嘉磐惠文

申請日期 年 月 日 戶別 3 樓 A 戶

<原設計平面圖>

客戶工程變更單

A戶 電燈開關及迴路示意圖(套上層樑)

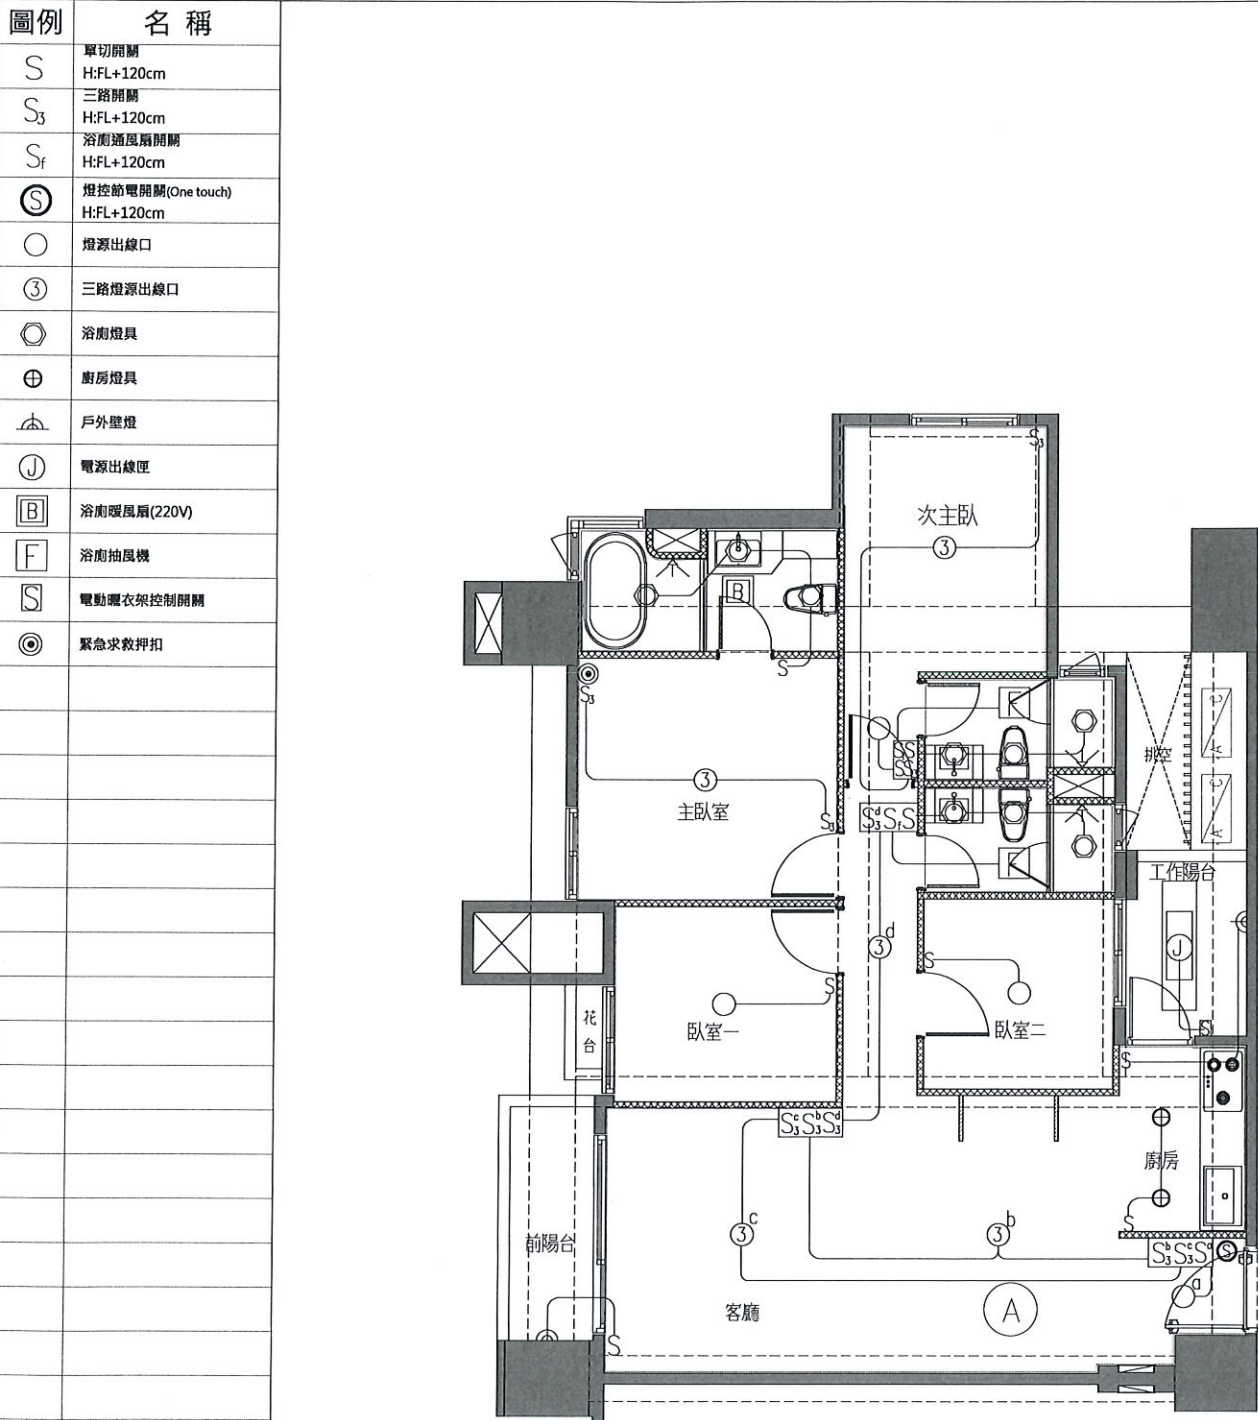
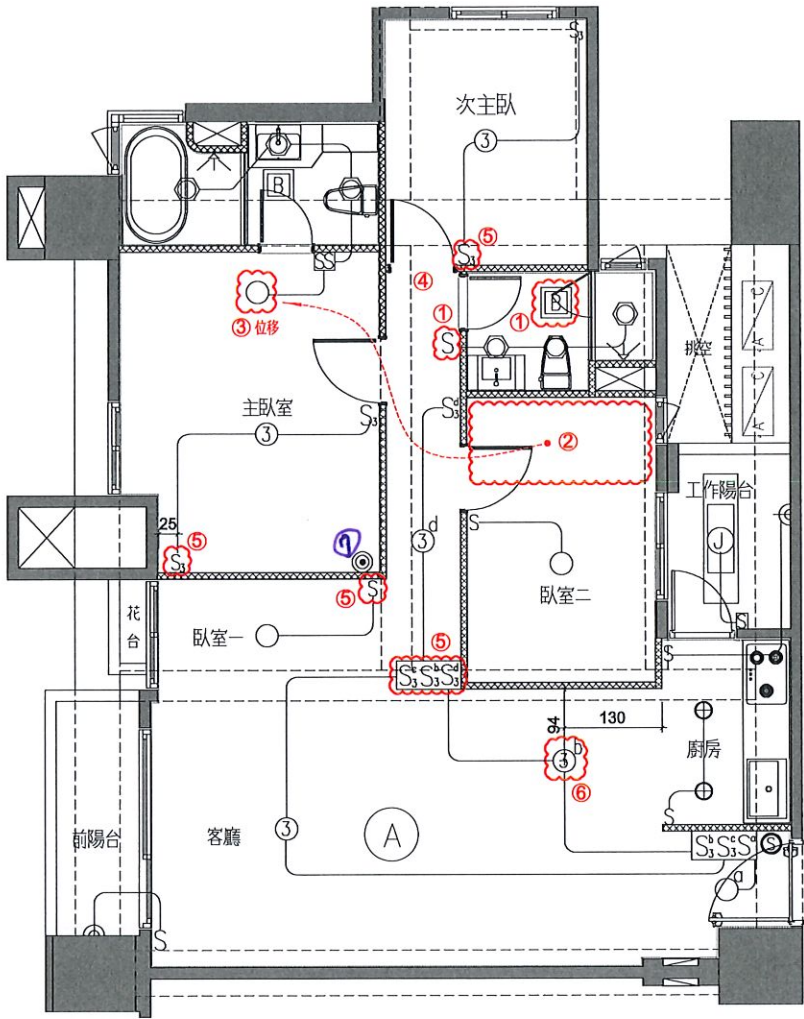
- 變更事項記錄：
- 1.次主浴抽風機變更為暖風機  
a.追加暖風機220V電源  
b.抽風機開關取消
  - 2.客浴相關變更：  
a.抽風機追減x1  
b.抽風機開關取消  
c.廁所燈具追減x3
  - 3.單切燈具迴路位移x1
  - 4.單切燈具迴路追減x1
  - 5.燈具開關位移
  - 6.燈具出線口位移
  - 7.緊急押扣 位移 鍾宜君
- ※位移&變更位置詳附圖所示

A戶 給水示意平面圖

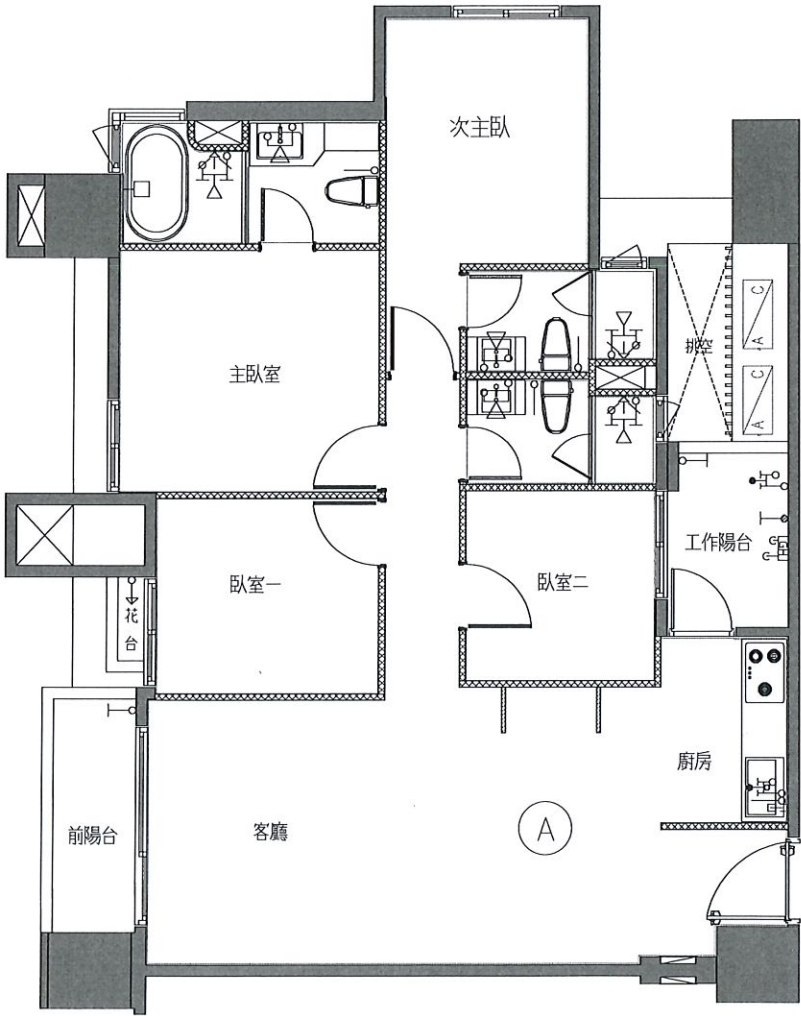
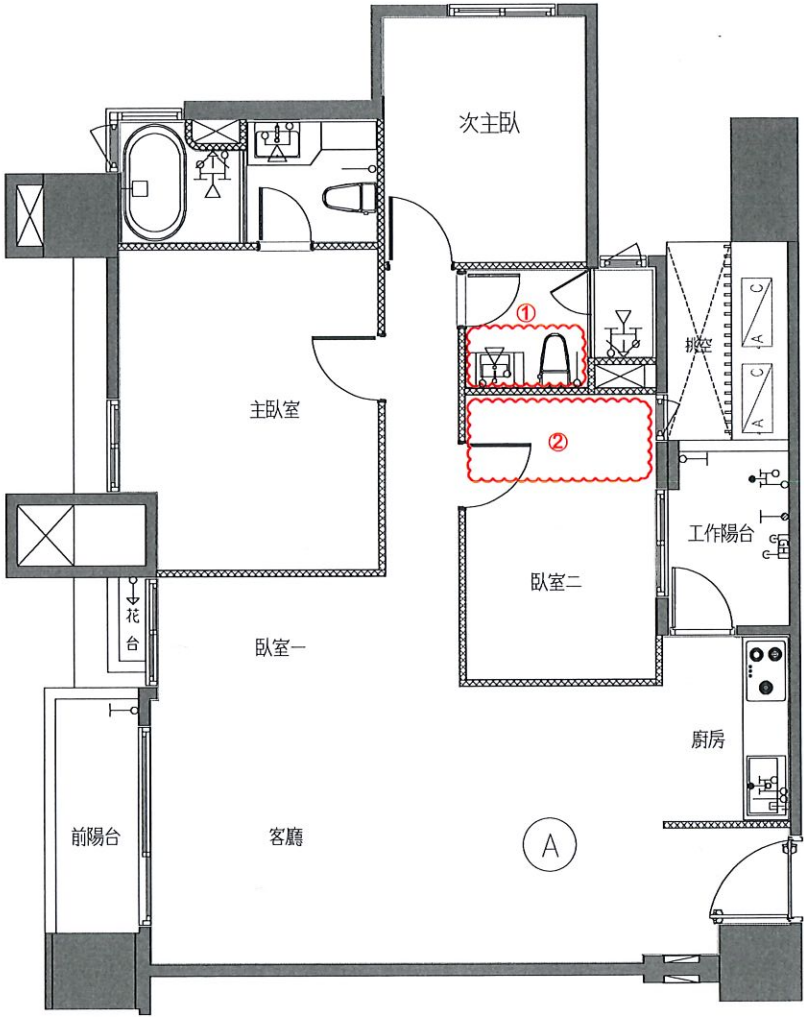
- 1.次主浴乾區給水位移
- 2.客浴給水全部追減

A戶 冷氣套管及排水位置示意圖(套上層樑)

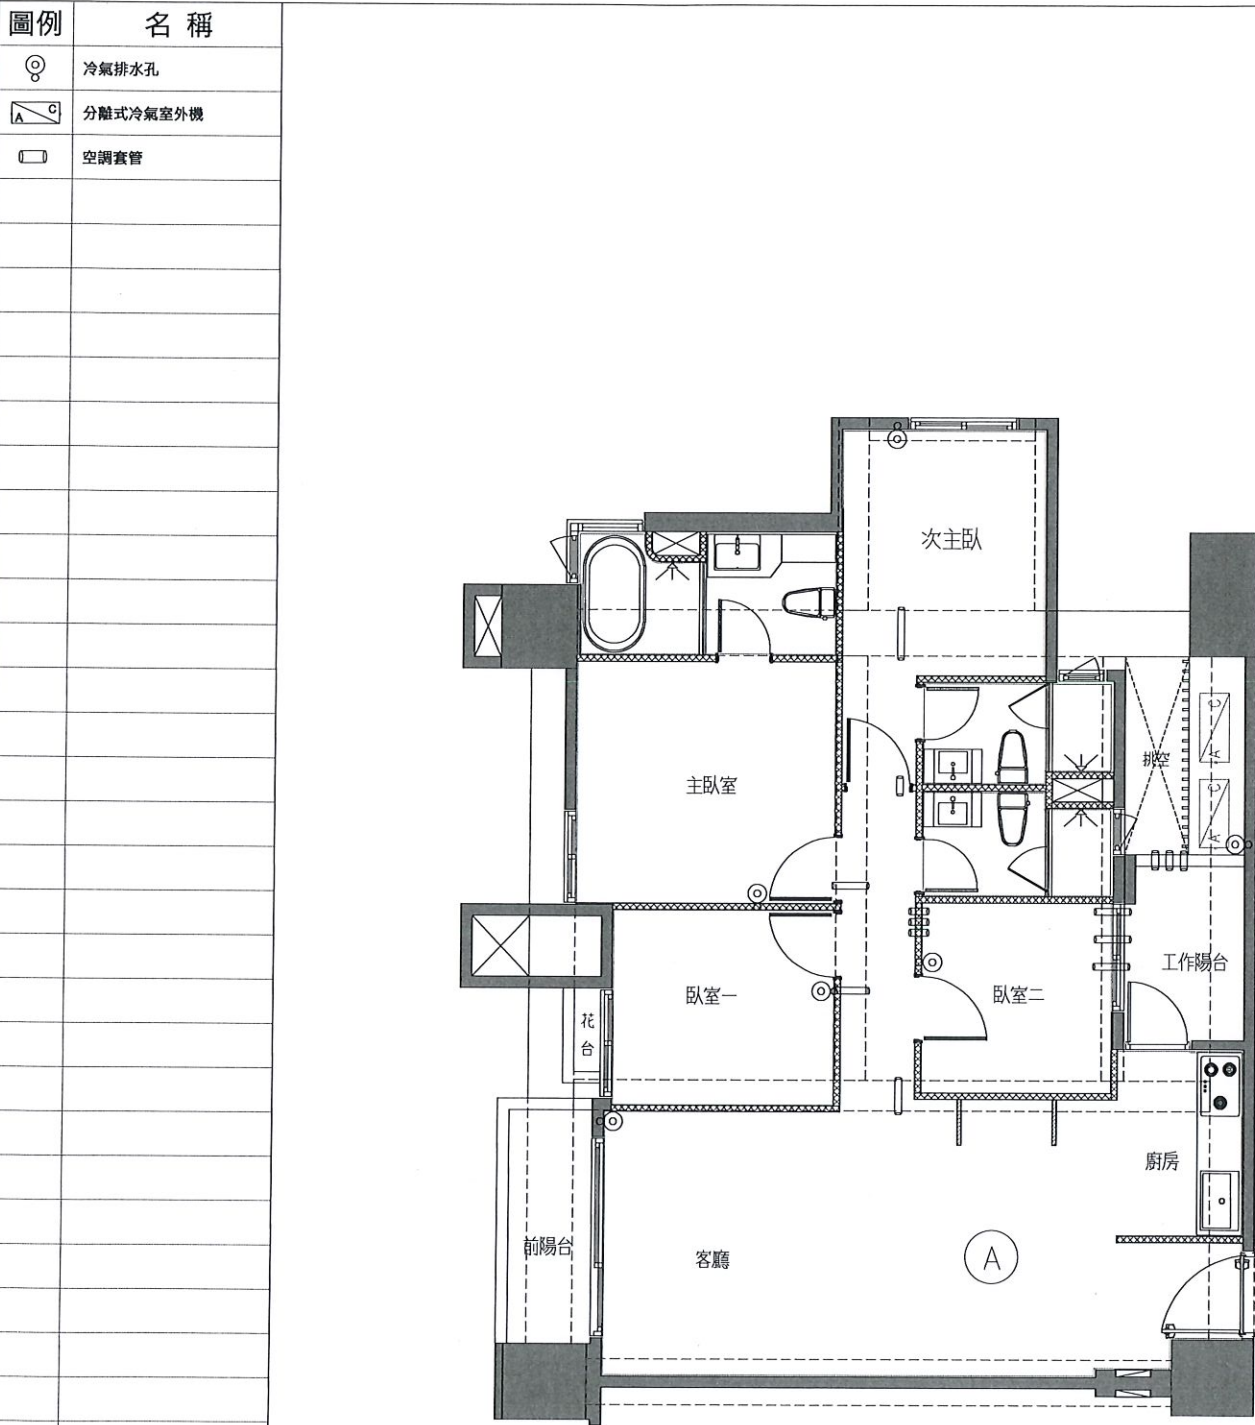
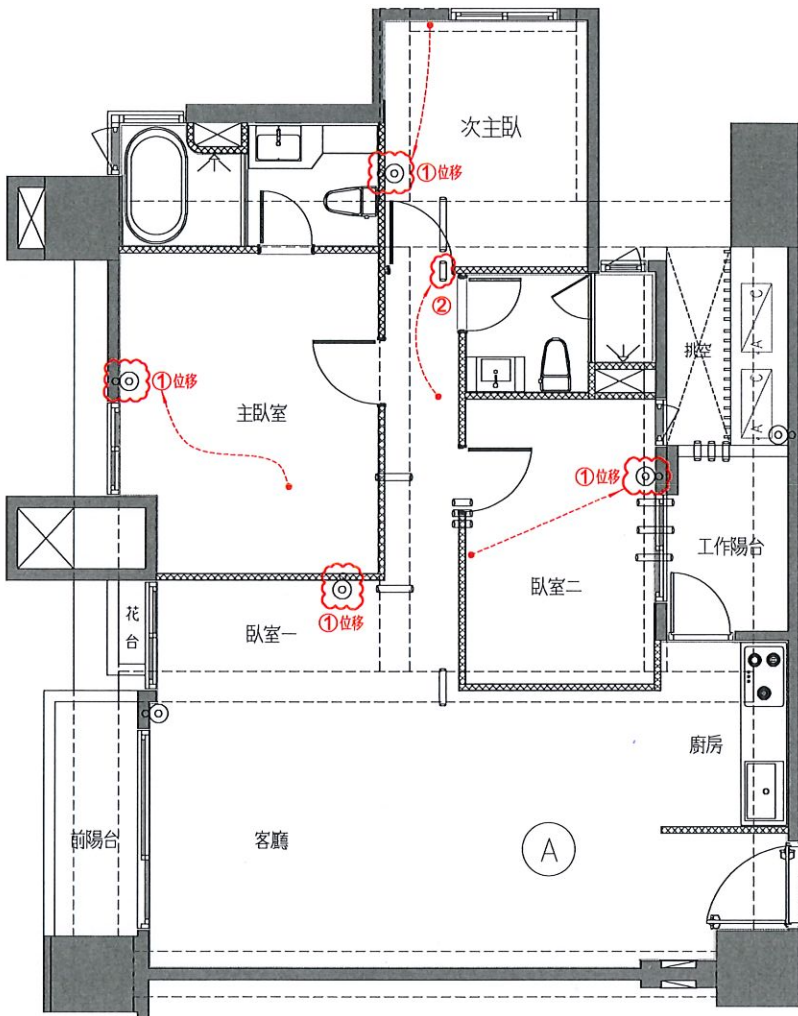
- 1.空調排水位移
- 2.空調套管位移

A戶 排水示意平面圖(套下層樑)

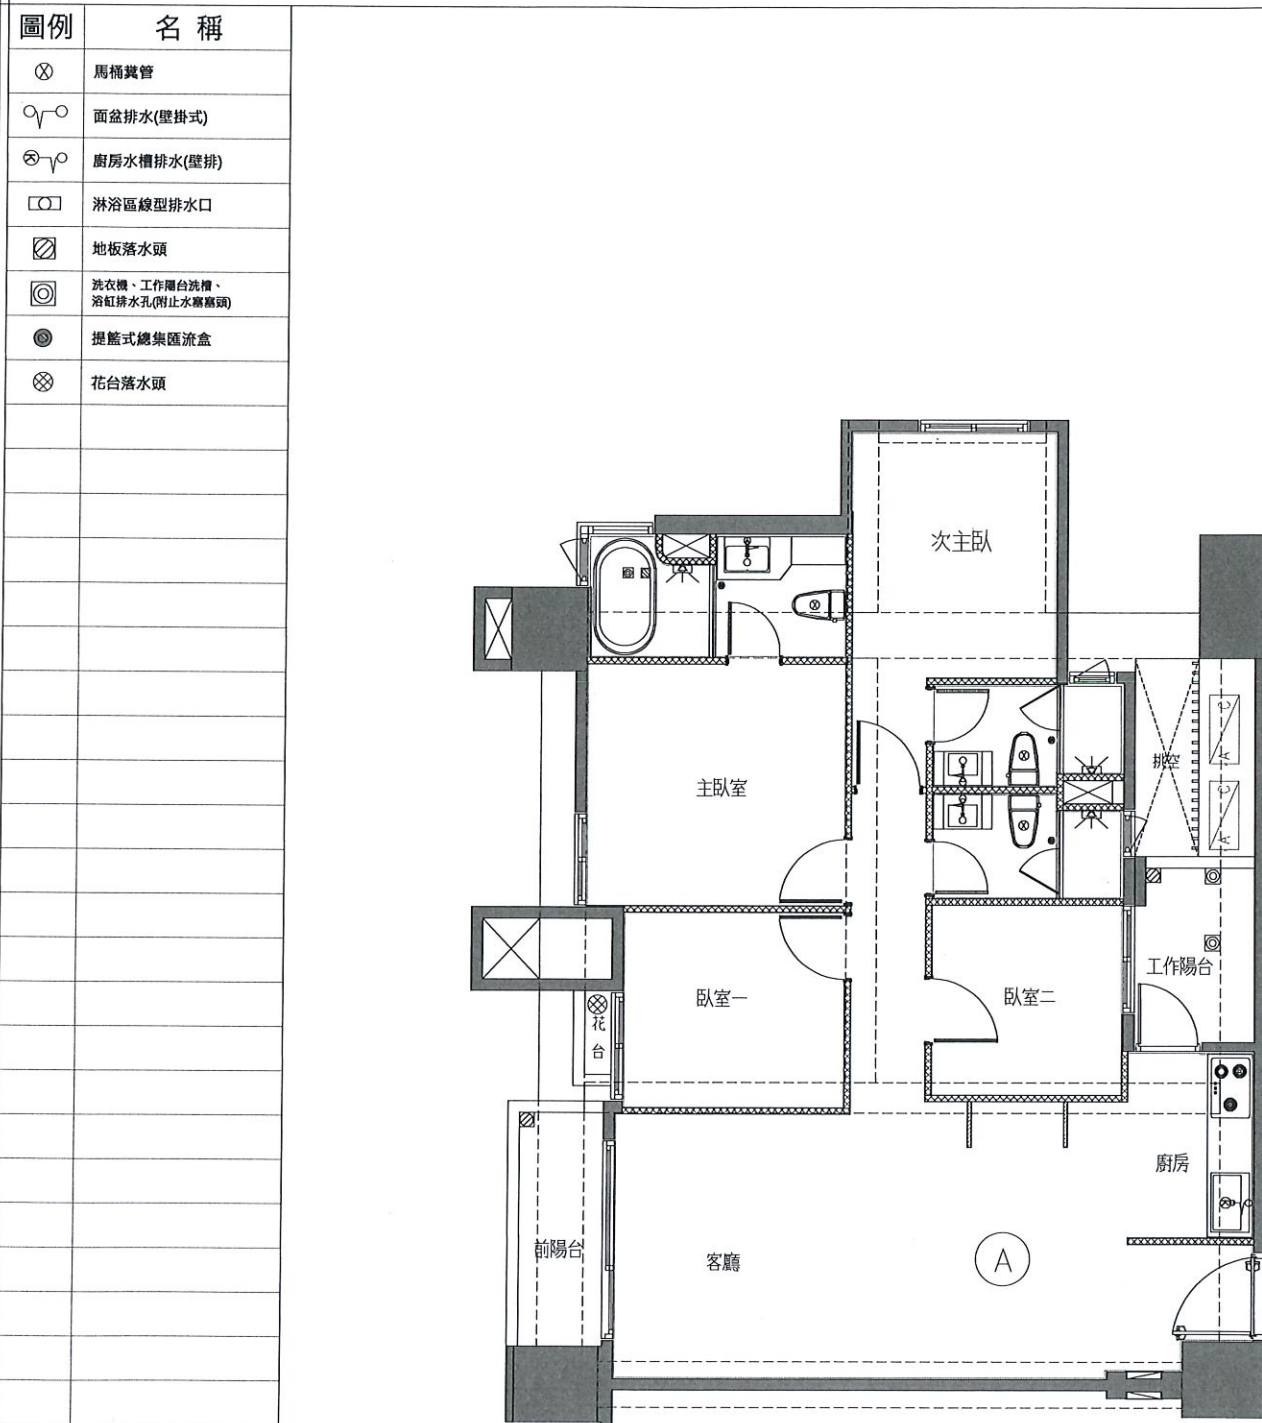
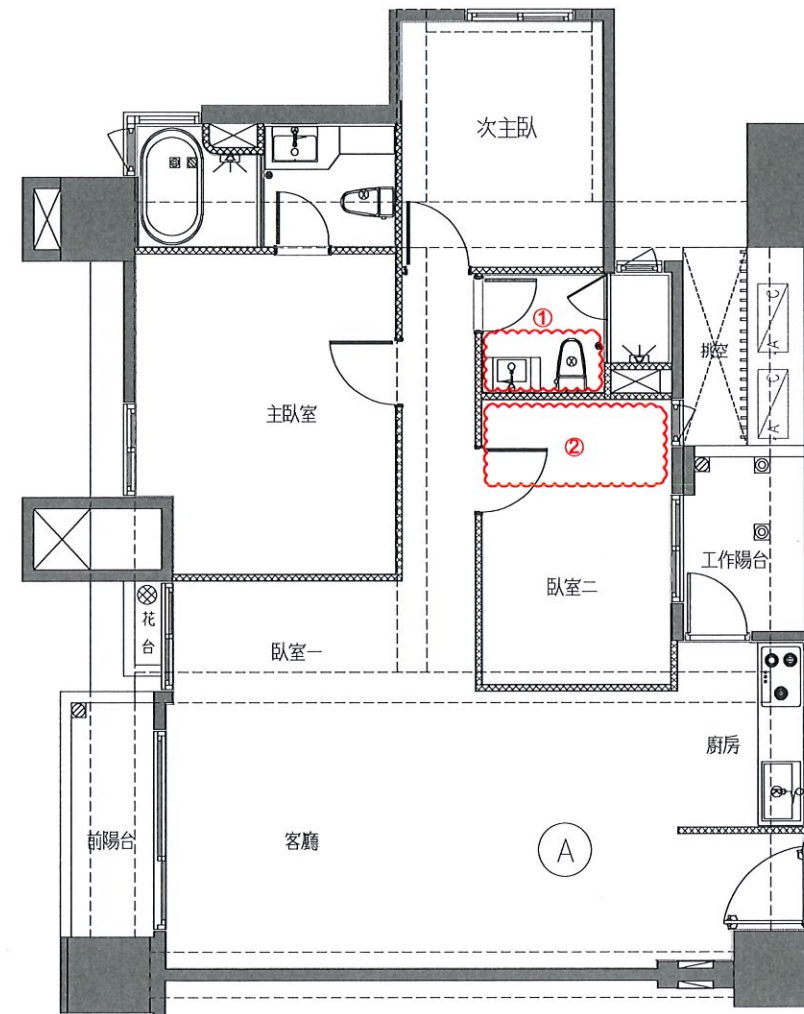
- 1.次主浴乾區排水位移
- 2.客浴排水全部追減
